# 改善箇所説明図

## 基準不適合発生箇所

後輪タイヤ

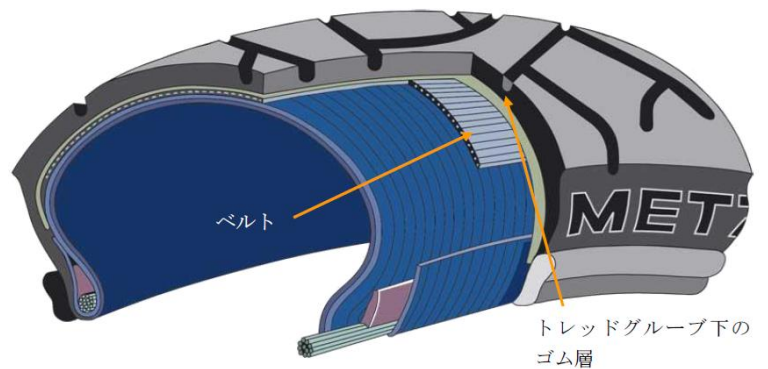
後輪タイヤにおいて、空気圧が低いなど特定の条件下で走行した場合、タイヤ表面が不規則に摩耗し、タイヤ内部構造の一部であるベルトが破損することがある。

そのため、そのまま使用を続けると、タイヤ表面のトレッド層の一部が剥離、または急激に空気漏れをするおそれがある。

全車両、後輪タイヤを確認し、不具合品が装着してある場合は対策品に交換する。

識別      タイヤ側面の年週コードによる。
